Л И С Т У Т В Е Р Ж Д Е Н И И
изменения отраслевых стандартов
сборника "Изогреватели парово-
дяные тепловых сетей"

ИЗМЕНЕНИЕ № 3

ОСТ 108.540.103-76
ПОДОГРЕВАТЕЛЬ ПАРОВОДЯНИ
КОРПУСА. ФЛАНЦЫ
Конструкция и размеры

Черт. 2 (исполнение " а ")

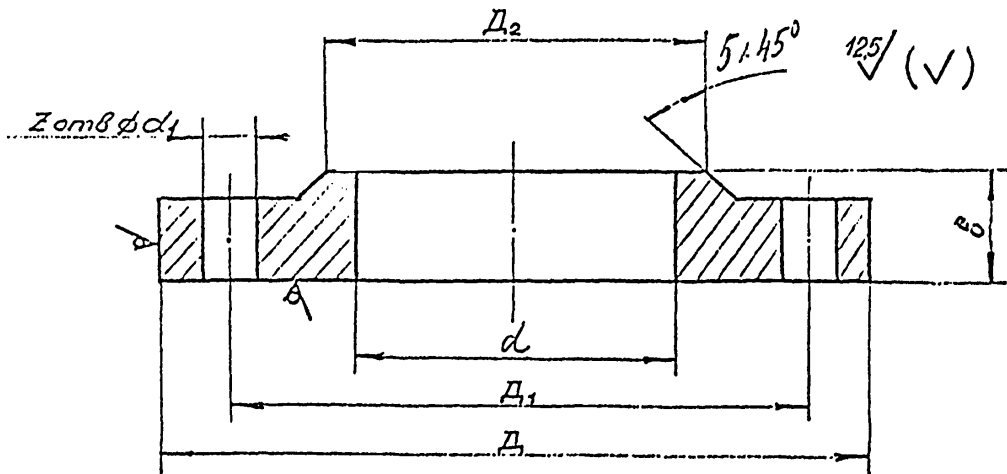
Пункт 2 изложить в новой редакции: "2. Конструкции и размеры фланцев должны соответствовать указанным на черт. 1, 2 (исполнение "а" и "б") и таблице." На С.1 под чертежом добавить: "Черт. 1".

Добавить черт 2., исполнение "а" и "б". $\checkmark_{2/89}$ (\checkmark) Изменить $\checkmark_{2/89}$ (\checkmark).

Фланцы черт. 2 (исполнения "а" и "б") изготавливаются отдельными предприятиями, выпускающими пароводяные подогреватели".
